Keuringsverslag van een elektrische laagspanning- en zeer lage spanningsinstallatie

NIET CONFORM

Straatnaam	Leeuwerikenstraat
Huisnummer	55
Busnummer	0901
Postcode	3001
Gemeente	Heverlee
Land	België

Aard onderzoek: Controlebezoek van een oude huishoudelijke elektrische installatie van een wooneenheid bij verkoop op vraag van de verkoper volgens (KB 08/09/2019) - AREI Boek 1- 8.4.2. en 8.2.1. en 4.2.4.3.

Afbeelding schakel- en verdeelbord:

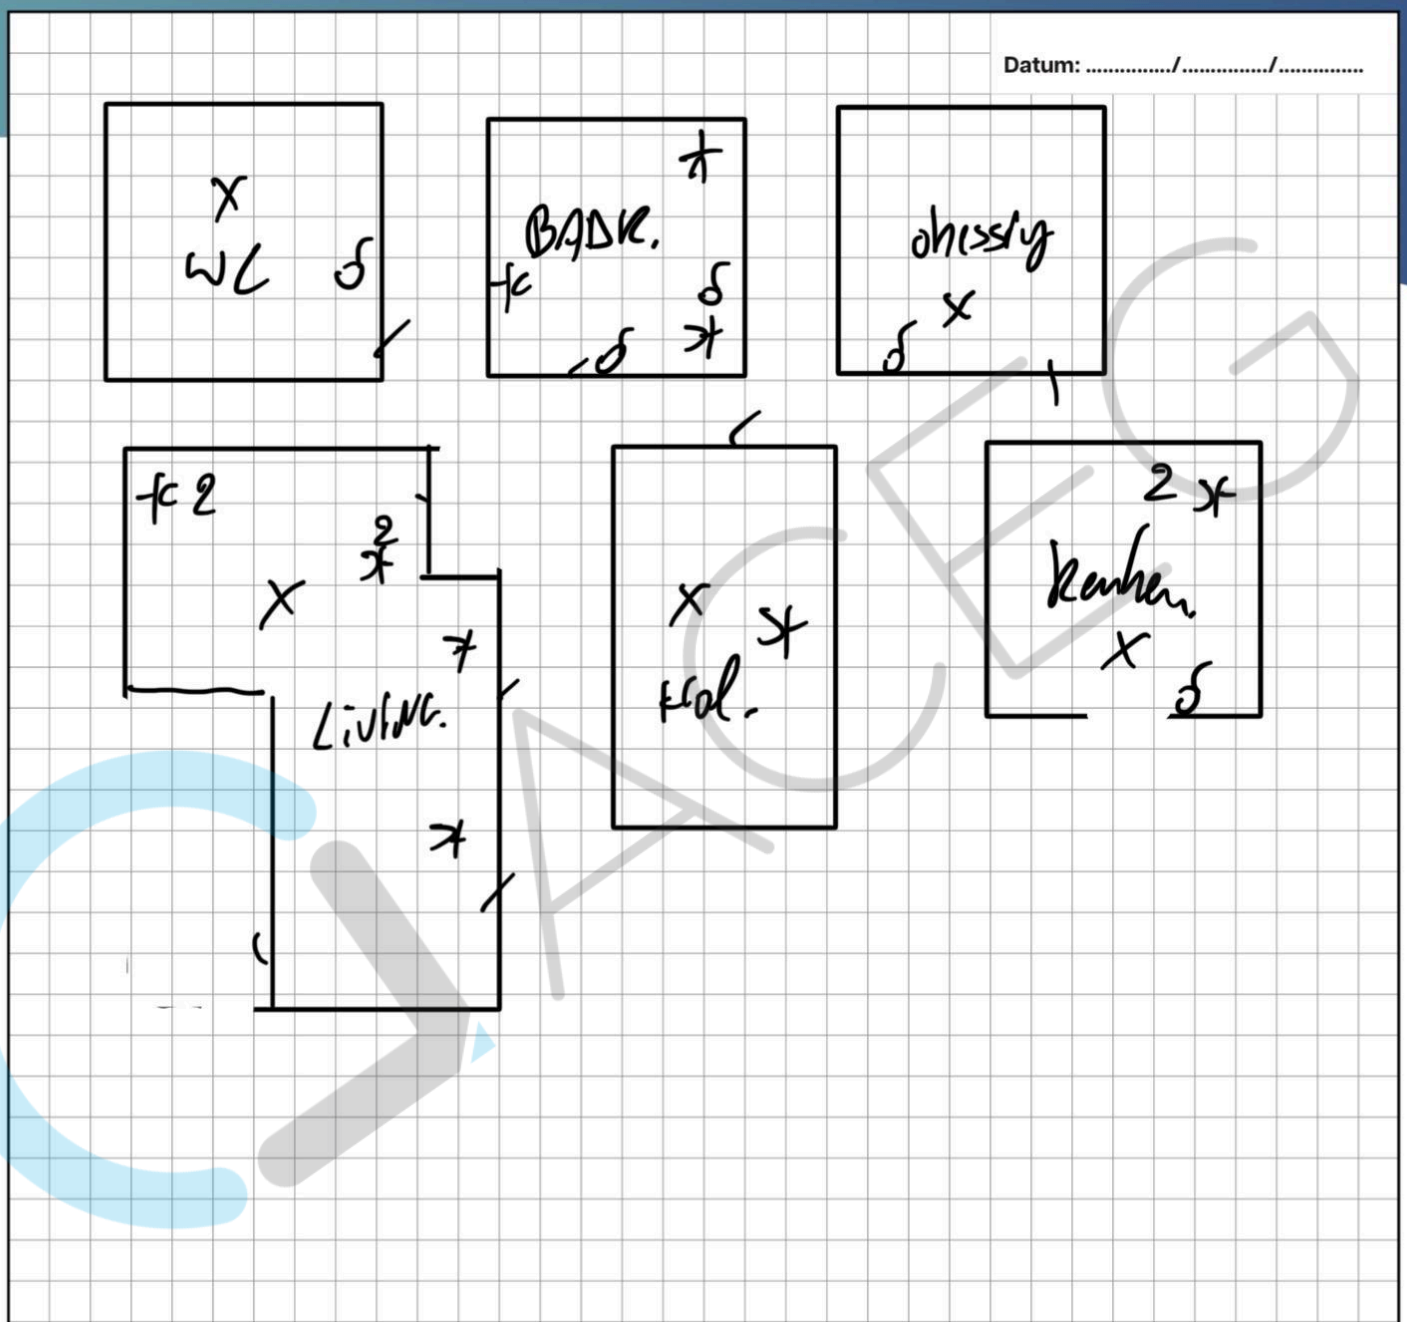
I5.03 Het verdeelbord is niet makkelijk toegankelijk. (Boek 1 Onderafdeling 5.3.5.1.C.)

Bepaalde 1 polige automaten zaten te vast om ze zonder kans op schade eruit te halen daarom geen draadsecties en interne verbindingen bekend.

I5.10 De genaakbare, naakte onder spanning staande delen zijn onvoldoende afgeschermd. (Boek 1 Afdeling 5.1.4. en 4.2.2.3.)

I5.11 Niet gebruikte invoeringen van het verdeelbord zijn niet correct of onvoldoende afgedicht. (Boek 1 Afdeling 5.1.4. en 4.2.2.3.)

I7.01 De smeltzekeringhouders of houders van kleine vermogensschakelaars met pennen met een sectie kleiner dan 10mm2 zijn niet voorzien van kalibreerelementen. (Boek 1 Onderafdeling 5.3.5.5.A.)
